COMUNE DI PONTEDERA - (Pisa)

**PIANO ATTUATIVO DI LOTTIZZAZIONE IN
LOCALITA' LA BORRA, ZONA C2, COMPARTO 5 IN
VARIANTE CONTESTUALE AL R.U. PER DIVERSA
CONFIGURAZIONE DEL COMPARTO**

INTEGRAZIONE ALLA RELAZIONE GEOLOGICA

DATA: FEBBRAIO 2016

Figura 2 - Stralcio CARTA DELLA PERICOLOSITÀ IDRALICA

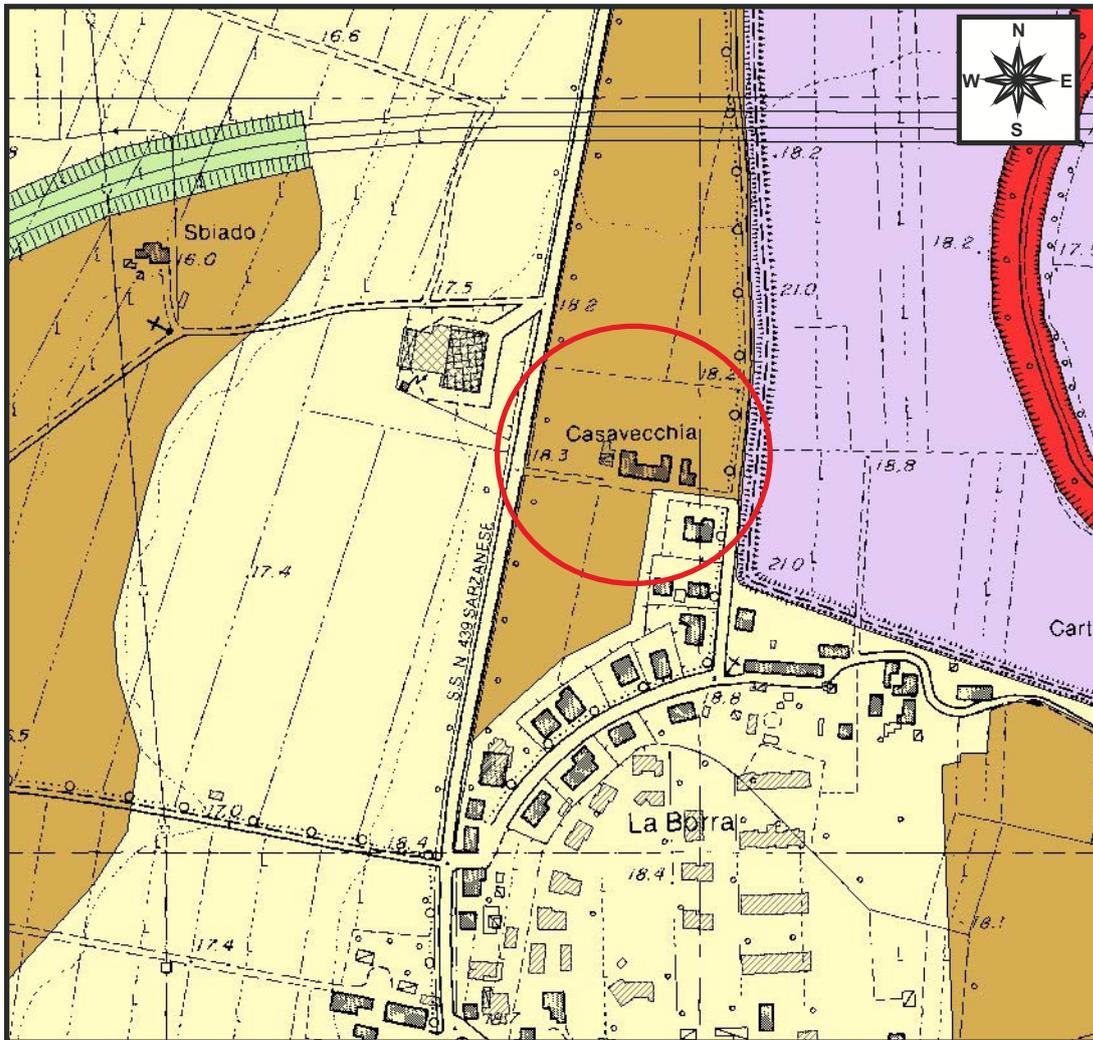
- Al **battente idraulico** reperito per l'area in esame ai fini della messa in sicurezza dei beni e le persone e il non aumento della pericolosità per le aree limitrofe;
- Alle soluzioni progettuali individuate al fine di compensare il volume sottratto alle acque di esondazione (T.R. = 200 anni) dagli interventi previsti al fine di non incrementare la pericolosità per le aree limitrofe in caso di evento alluvionale.

Come descritto nella perizia geologica redatta da questo Studio in data luglio 2013 al comparto in esame, ai sensi di quanto dettato dal D.P.G.R. 53/R-11, è stata attribuita una classe di **pericolosità idraulica elevata (I.3)** in quanto la zona risulta soggetta ad allagamenti. Nello specifico, secondo lo studio idraulico redatto a supporto del vigente P.S. comunale, l'area in esame risulta interessata da allagamenti per eventi compresi tra $30 < Tr < 200$ anni, con un altezza massima della lama d'acqua di **50 cm** (vedi figure 2 e 3).

L'entità di tale battente è stato quindi preso come riferimento per la messa in sicurezza idraulica dei beni e le persone e per il non aumento della pericolosità nelle aree limitrofe (compensazione dei volumi).

Quindi, Il battente utilizzato per la messa in sicurezza delle opere previste dal presente progetto risulta coerente con quello relativo al quadro conoscitivo disponibile presso L'autorità di bacino del Fiume Arno.
